SENTITO

Oggetto: RILASCIO SENTITO - ID 19 - Istanza di VInCA — screening per il progetto “Lavori di scavo per la posa di tronchi di linea elettrica BT interrata, per accentrimento misuratori, su una strada privata nei pressi di Vin Faro, nel tenimento del Comune di Bacoli (NA) ” — ITER 2642260” — Proponente e-distribuzione s.p.a. (delegato Tecnoglobo S.r.l.) -

PAI - Pericolosità da frana e idraulica

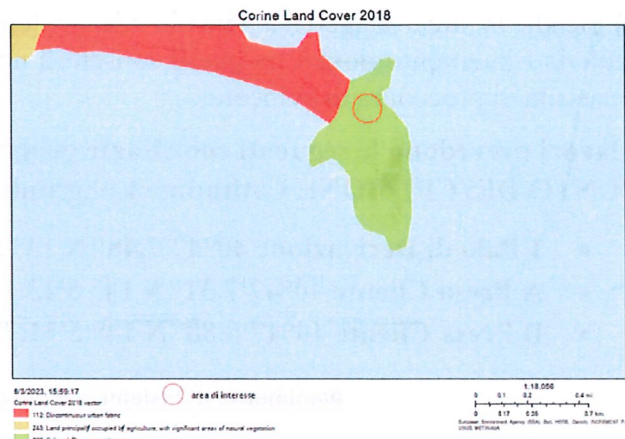
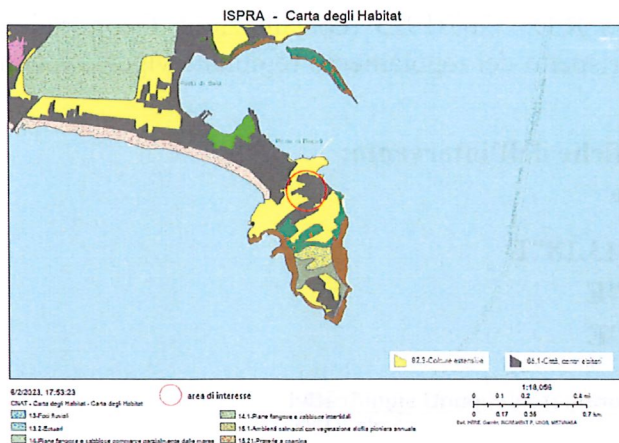
- 1) I lavori interessano strada privata;
- 2) non ricade in area soggetta a vincolo archeologico, tuttavia ai sensi dell'art. 25 del Codice degli Appalti, necessita trasmettere la pratica alla Soprintendenza Archeologica;
- 3) ricade in zone soggette a vincolo paesaggistico ai sensi del D. Lgs. 42/2004 (art. 136 e art. 142), *tuttavia l'intervento non prevede la posa di opere fuori terra, dunque non necessita di autorizzazione paesaggistica;*
- 4) non ricade in aree di fascia di rispetto dei metanodotti;
- 5) ricade all'interno dell'Ente Parco dei Campi Flegrei;
- 6) Ricade all'interno del sito Rete Natura 2000 - ZSC di codice IT8030002, dunque l'intervento necessita procedura di Valutazione di Incidenza Ambientale;
- 7) non ricade in area soggetta a Pericolosità da Frana o pericolosità idrogeologica.

Sit2.regione.campania.it - VINCOLO IDROGEOLOGICO

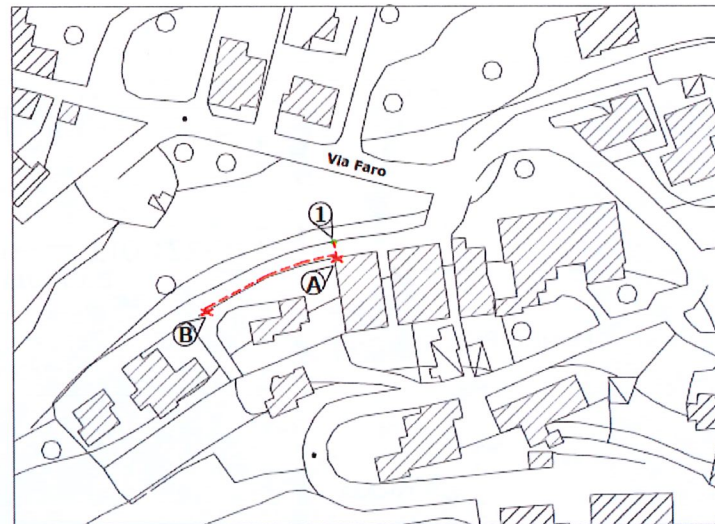
8) ricade in area soggetta a vincolo idrogeologico R.D. 3267/1923 (consultazione Geoportale), tuttavia l'intervento rientra tra quelli consentiti nel rispetto del regolamento regionale vigente e non necessita di procedura di svincolo;
